## Installation électriques à basse tension et à très basse tension (Livre 1 AR 8/9/2019) - Direction générale de l'énergie

📍 Lieu du contrôle: RUE HENRI PILETTE 37 7100 LA LOUVIÈRE Belgique

📄 Type de contrôle: Visite périodique (Livre 1 6.5)

📅 Date du contrôle:  
23/03/2026

Tableau 1

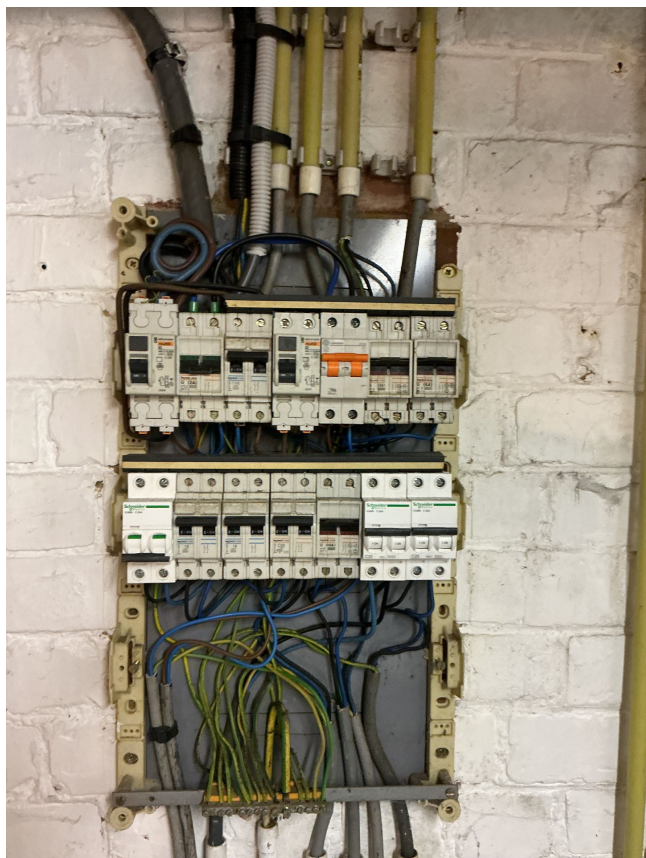
Code	Libellé	Paragraphe
<b>Schémas &amp; administratif</b>		
108	Le schéma unifilaire est absent, incomplet ou ne correspond pas à l'installation.	L1 2.12 ; 2.13 ; 3.1.2.1; 9.1.1; 9.1.2
102	Le schéma de position est absent, incomplet ou ne correspond pas à l'installation.	L1: 3.1.2.; 9.1.1.; 9.1.2.
<b>Coffret(s) électrique</b>		
201	La tension nominale doit être affichée de manière apparente en un endroit judicieusement choisi.	L1 3.1.3.3
<b>Liaisons équipotentielle</b>		
300	Les liaisons équipotentielles principales sont manquantes, incomplètes ou leur section est insuffisante.	L1:5.4.4.1.

Les prises sans terre doivent être protégé par un différentiel de 30mA

Refixer prises interrupteurs lampes
